Bebauungsplan 42/14 Heilbronn-Neckargartach „Bereich Talstraße“

Stellungnahme der Abteilung Umwelt und Arbeitsschutz

Bericht zur ersten Beteiligung der Öffentlichkeit (21.08.2023 - 06.10.2023)

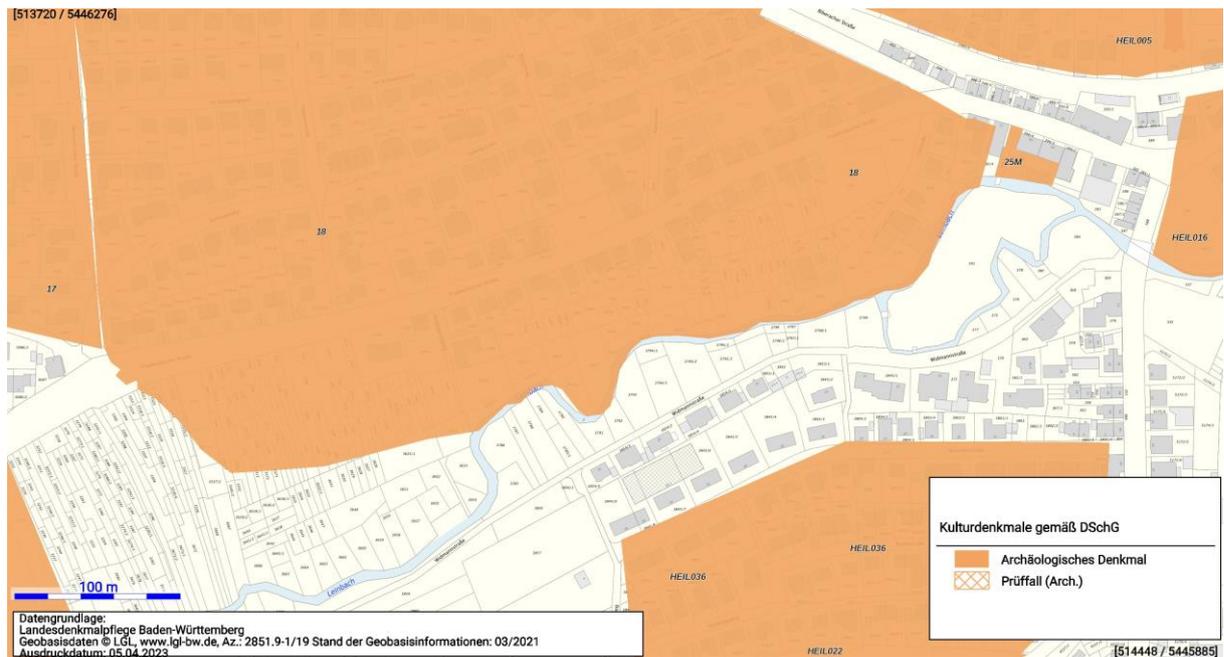
Der Geltungsbereich des o. g. Bebauungsplans liegt im Bereich des archäologischen Kulturdenkmals gem. § 2 DSchG „Mittelneolithische Siedlung, Spätbronzezeitliche Siedlung, Späthallstatt- / frühlatènezeitliche Siedlung und Grabfund, Römische Siedlung, Gräberfeld und Römerstraße, Frühmittelalterliche Bestattungen“ (Nr. 18). Seit dem Anfang des 20. Jh. wurden hier zahlreiche Fundstellen mittelneolithischer, spätbronzezeitlicher, späthallstatt-/frühlatènezeitlicher und römischer Siedlungen und Bestattungen sowie frühmittelalterlicher Gräber und einer Römerstraße dokumentiert.

Maßgeblich für die Abgrenzung ist die beigefügte Kartierung.

Nach Prüfung der Unterlagen haben die Belange der Archäologischen Denkmalpflege bislang noch keinen Eingang in die Planung gefunden. Auf dieser Grundlage kann für die betroffene Denkmalfläche keine hinreichende Berücksichtigung der zu erwartenden Kulturgüter erreicht werden. Nach Lage der Dinge muss vielmehr davon ausgegangen werden, dass zukünftige Neubau- und Neugestaltungsvorhaben zur Zerstörung vorhandener Denkmalsubstanz führen.

Zu einer hinreichenden Berücksichtigung denkmalpflegerischer Belange ist vielmehr Folgendes festzusetzen bzw. zu übernehmen:

Bei Bodeneingriffen in dem betreffenden Areal ist vor allem in den bislang unbebauten bzw. nicht tiefgreifend gestörten Bereichen mit der Existenz archäologischer Zeugnisse zu rechnen, die Kulturdenkmale gemäß § 2 DSchG darstellen. An der Erhaltung von Kulturdenkmalen besteht grundsätzlich ein öffentliches Interesse. Zum Schutz vor deren unbeobachteter Zerstörung bedürfen Bodeneingriffe gemäß §§ 8 und 15 DSchG einer denkmalschutzrechtlichen Genehmigung. Kann der Erhalt von Kulturdenkmalen im Rahmen einer Abwägung konkurrierender Belange nicht erreicht werden, können archäologische Untersuchungen notwendig werden.

Bei Neubau- und Neugestaltungsvorhaben mit Bodeneingriffen innerhalb des kartierten Bereichs und seines direkten Umfelds ist daher eine weitere Beteiligung der Archäologischen Denkmalpflege erforderlich. Im Einzelfall kann eine abschließende Stellungnahme allerdings erst anhand ergänzender Materialien erfolgen, aus denen neben den relevanten Daten zum Planvorhaben die vorhandenen Störungsflächen und archäologischen Fehlstellen (Kelleranlagen, Kanal- und Leitungstrassen etc.) ersichtlich werden.
